東海第二発電所  
外部からの衝撃による損傷の防止(火山)  
(審査会合における指摘事項への回答)

平成29年9月28日  
日本原子力発電株式会社

## 2. 審査会合における指摘事項に対する回答 (No.508-1,2,3) (2/19)

第1.1図 許容限界の概念

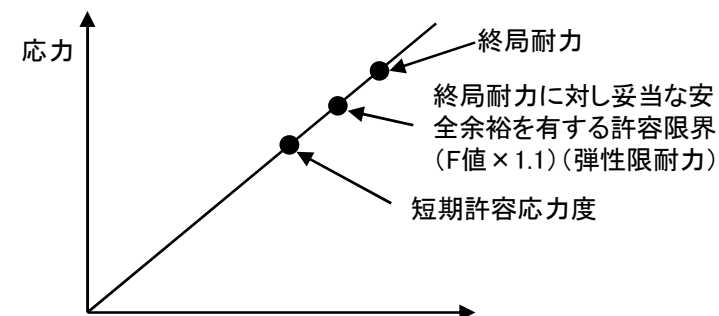
さらに、降下火砕物の堆積荷重と同種の荷重である積雪荷重を参考に「短期許容応力度」及び「弾性限耐力（ $F$ 値 $\times 1.1$ ）」を満足することを示してきたが、除灰時荷重を設計上の積載荷重と位置付けたことに伴い発生応力が増大したことから、許容限界について再検討を行い、発生頻度が極めて稀であっても評価対象部位に求められる機能が担保できる許容限界を設定し、評価を示すこととした。

| 変更点            | 前回 審査会合<br>(2017年9月14日)の記載                                                                   | 変更後                                                                                                                                                                                                                                                                                   | 理由                                              |
|----------------|----------------------------------------------------------------------------------------------|---------------------------------------------------------------------------------------------------------------------------------------------------------------------------------------------------------------------------------------------------------------------------------------|-------------------------------------------------|
| 許容限界           | ●原子炉建屋<br><br>・主トラス : 短期許容応力度※ <sup>1</sup><br><br>●タービン建屋<br><br>・主トラス : 終局耐力※ <sup>2</sup> | ●原子炉建屋<br>【構造強度】<br>・屋根スラブ : 終局耐力に対し妥当な安全余裕を<br>有する許容限界※ <sup>3</sup><br>・主トラス : 終局耐力に対し妥当な安全余裕を<br>有する許容限界※ <sup>2</sup><br>【安全機能（気密性・遮蔽性）】<br>・屋根スラブ : 短期許容応力度※ <sup>3</sup><br><br>●タービン建屋<br>【上位クラスへの波及的影響】<br>・屋根スラブ : 終局耐力※ <sup>3</sup><br>・主トラス : 崩壊機構が形成されないこと※ <sup>4</sup> | 各部位に要求される機能設計上の許<br>容限界の考え方を整理<br>(詳細はP7, 8を参照) |

第2.1図 タービン建屋 主トラスの波及的影響評価フロー

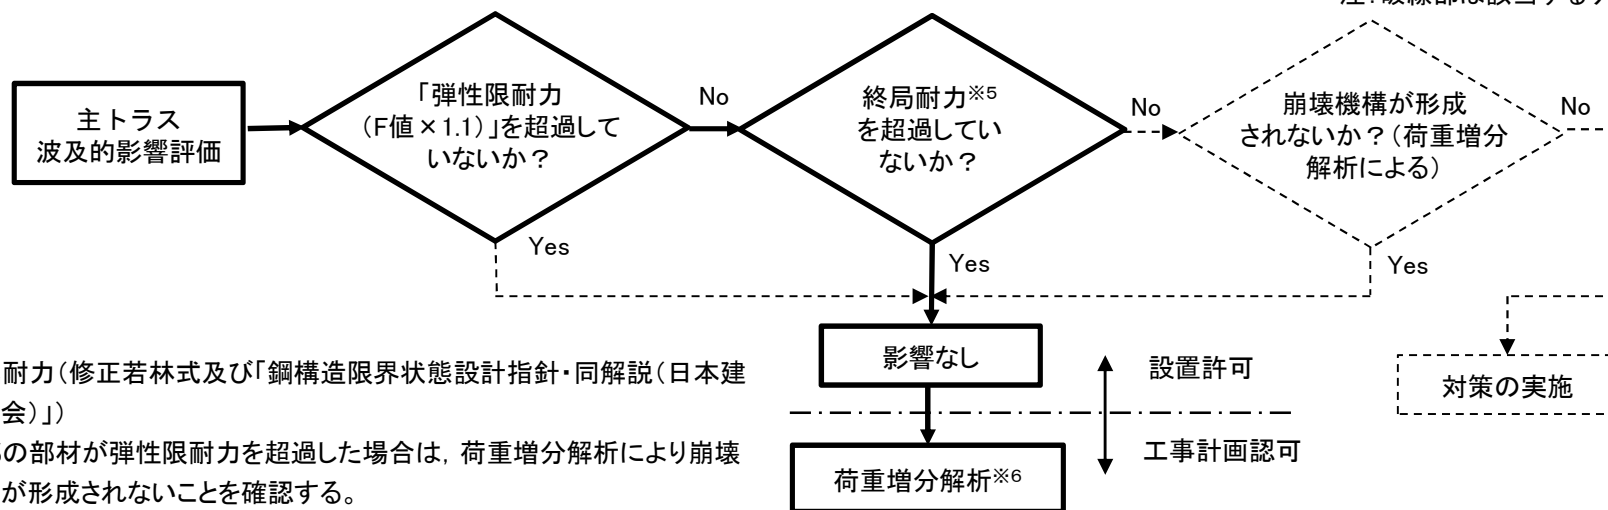
No. 508-3回答

※3 第2.1図のフローに基づき、「修正若林式及び鋼構造限界状態設計指針・同解説」の座屈耐力で評価

※6 一部の部材が弾性限耐力を超過した場合は、荷重増分解析により崩壊機構が形成されないことを確認する。

第2.3図 原子炉建屋評価位置

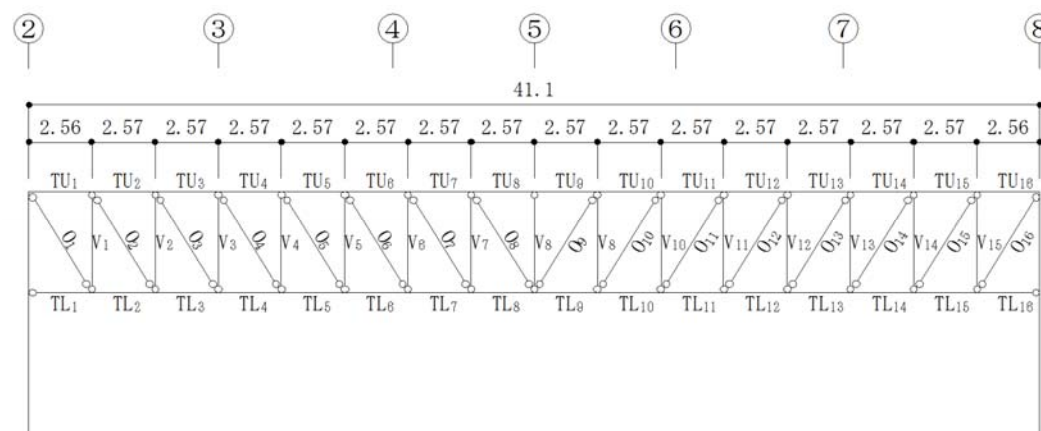
- ・断面の評価結果は、検定値が最大となる要素を選定し、原子炉建屋の評価結果を第2. 19表に、評価位置を第2.3図に示す。また、タービン建屋の評価結果を第2. 20表，第2. 21表に、評価位置を第2.4図に示す。

- ・ 屋根スラブは、短期許容応力度に対して全ての検定値は1.0以下である。
- ・ 主トラスは、弾性限耐力に対し、全ての検定値は1.0以下である。

第2.4図 タービン建屋評価位置

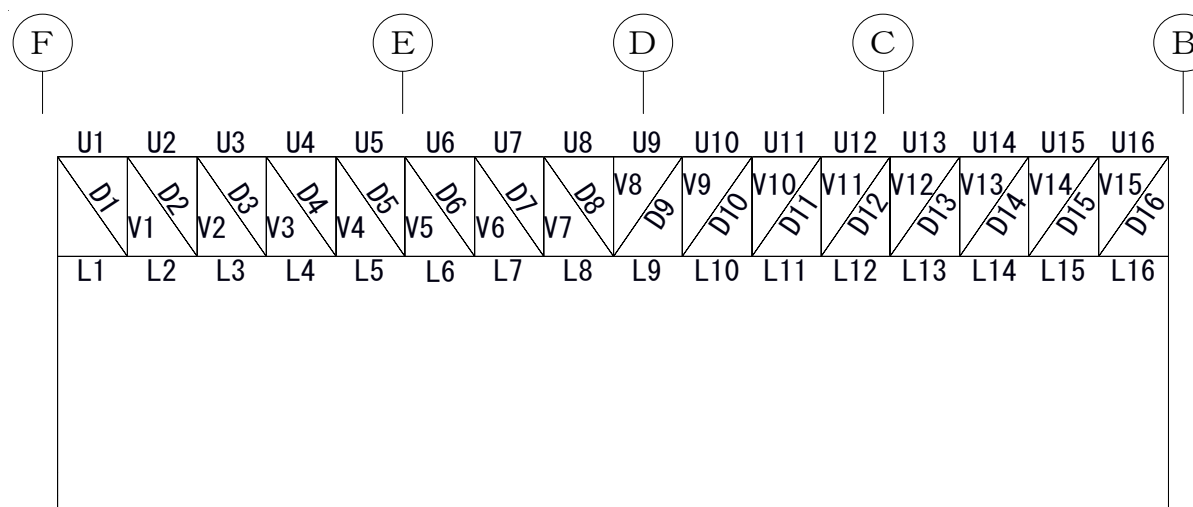
※<sup>2</sup> 検定値を超過した下弦材 (L1, L16) は終局耐力に対して評価を行う。

※1 弾性限耐力を超過した下弦材 L1及びL16を評価

- ・ 屋根スラブは、短期許容応力度に対して全ての検定値は1.0 以下である。
- ・ 主トラスは、弾性限耐力を適用した評価において、一部の部材が検定値1.0を上回る結果となったが、当該部材は終局耐力に対して検定値は1.0以下である。
